RESOLUCIÓN No. DEJA-1A-023-2025
De 13 de Mayo de 2025.

Por la cual se resuelve la solicitud de evaluación del Estudio de Impacto Ambiental (EsIA), Categoría I, correspondiente al proyecto denominado "PH PAUNCH VILLAGE", cuyo promotor es la sociedad NAVA GROUP COMPANY, S.A.

Respuestas a Primera Información Aclaratoria Proyecto "PH PAUNCH VILLAGE"
Promotor: NAVA GROUP COMPANY S.A

ESTUDIO DE IMPACTO AMBIENTAL DIGITAL

ANEXO 1. HOJA DE PLANO DE SITIO DE ÁREAS VERDES DONDE SE COLOCARÁ CAMPO DE INFILTRACIÓN

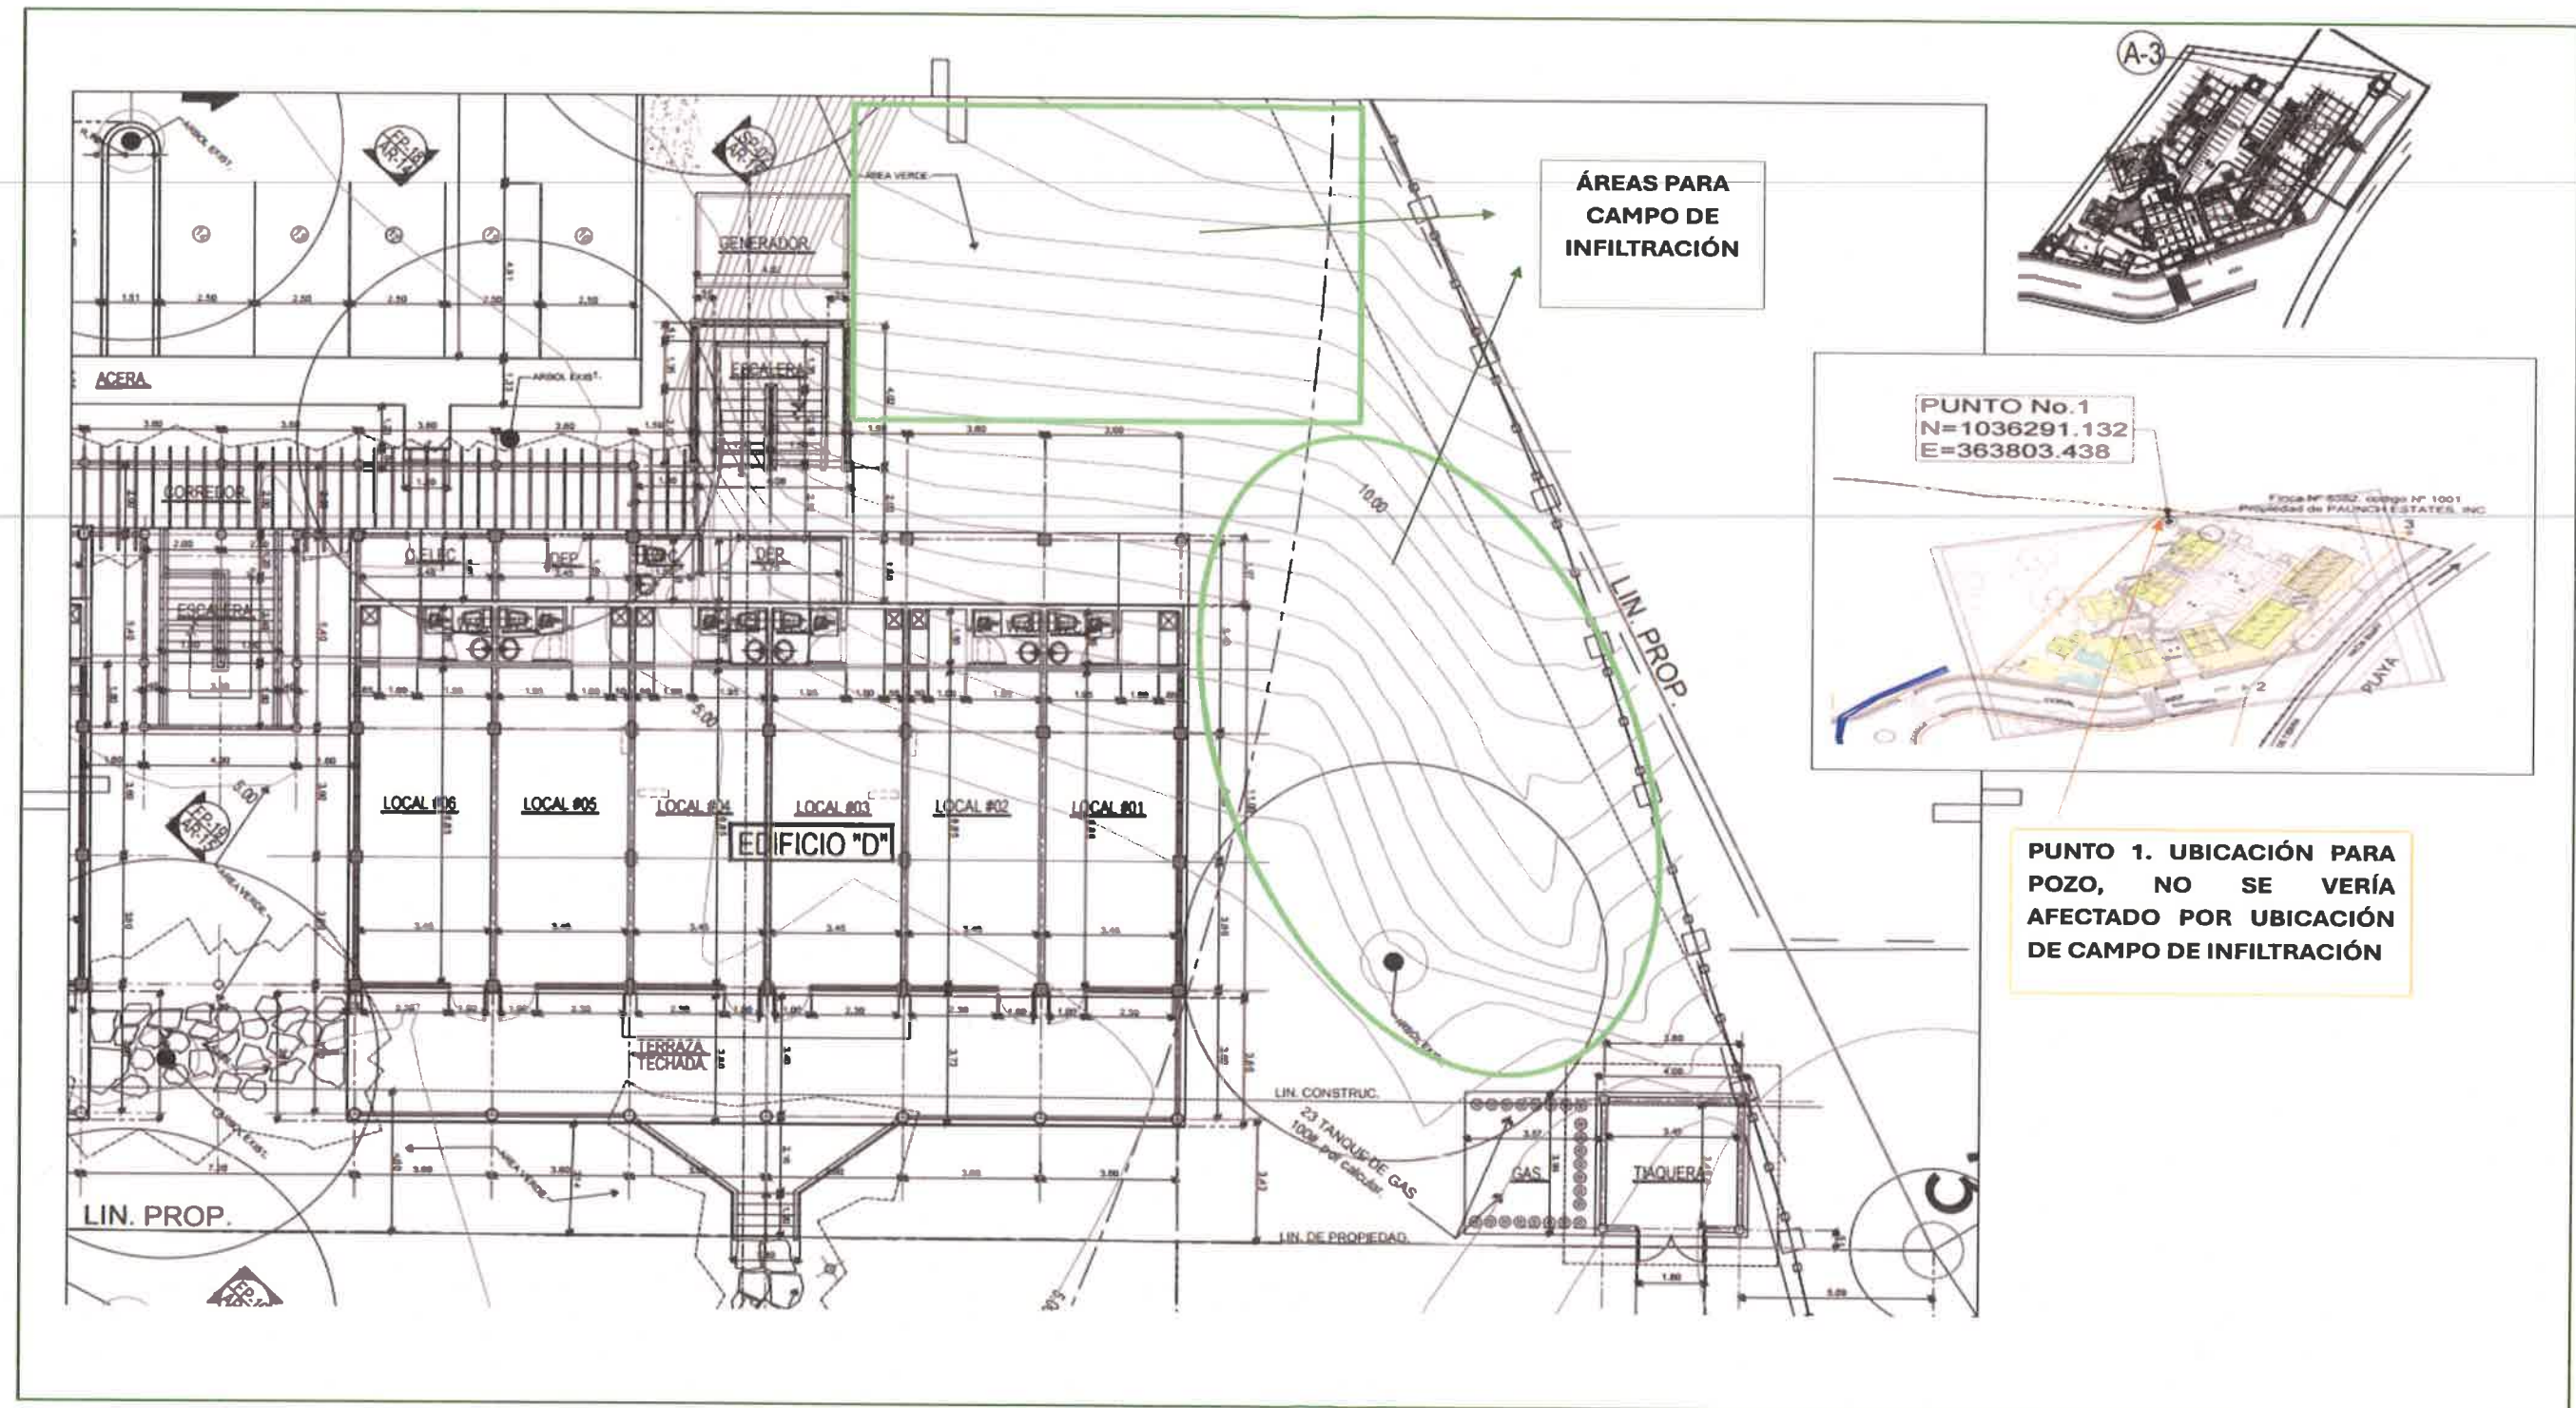
Respuesta: Debido a que el uso de una depuradora biológica ofrece tres opciones de disposición final de agua tratada, las cuales son:

En Anexo 1, se añade hoja de planos de obra, donde se ubicaría el campo de infiltración.

Anexo 1. *se añade hoja de planos de obra, donde se ubicaría el campo de infiltración.*

Anexo 4. Mapa con Georreferencia de cada árbol

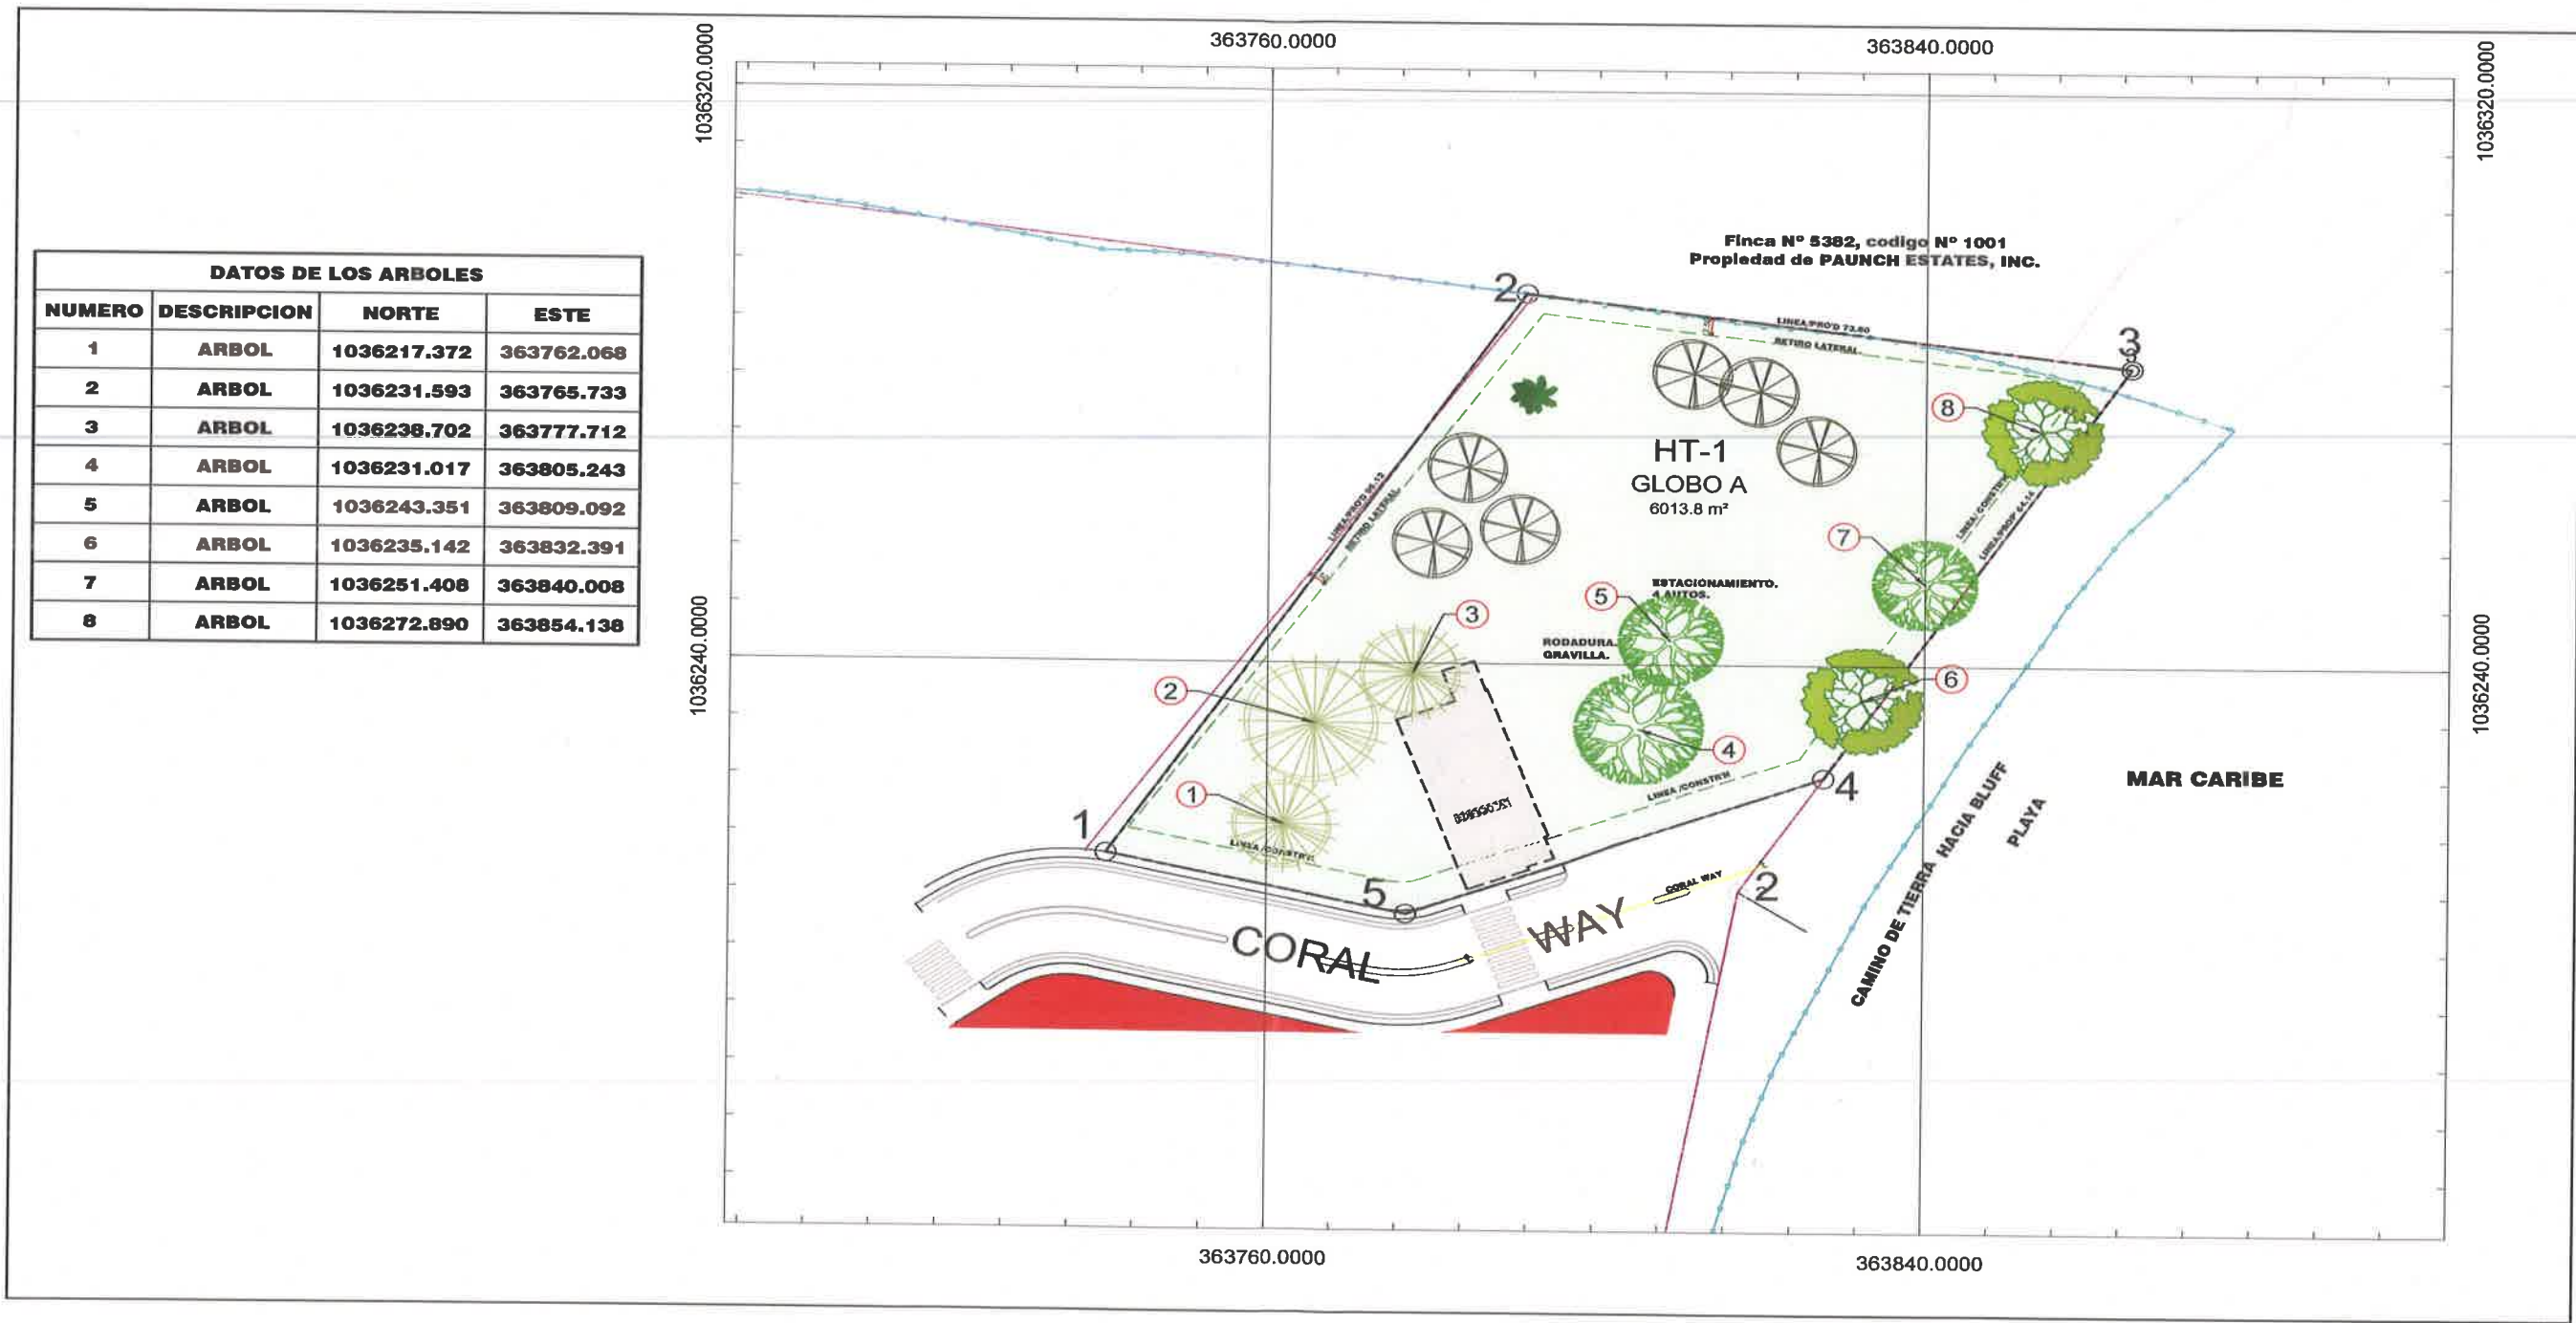
- **Respecto a la pregunta 6**, el cual hacía referencia en presentar un inventario Forestal de la vegetación georreferenciada, en el área del proyecto. El promotor responde que, *“Para el levantamiento del inventario forestal se basó en lo descrito en la Ley N° 30 de 30 de diciembre de 1994, que reforma el artículo 7 de la Ley Forestal N° 1 de 3 de febrero de 1994”*. El promotor adjunta mapa con georreferencia de cada árbol inventariado en el anexo 4 de la respuesta

Anexo 4. *Se ubica mapa con el Número de Árbol georreferenciado, en base al inventario forestal y en formato digital se adjunta el Shapefile.*
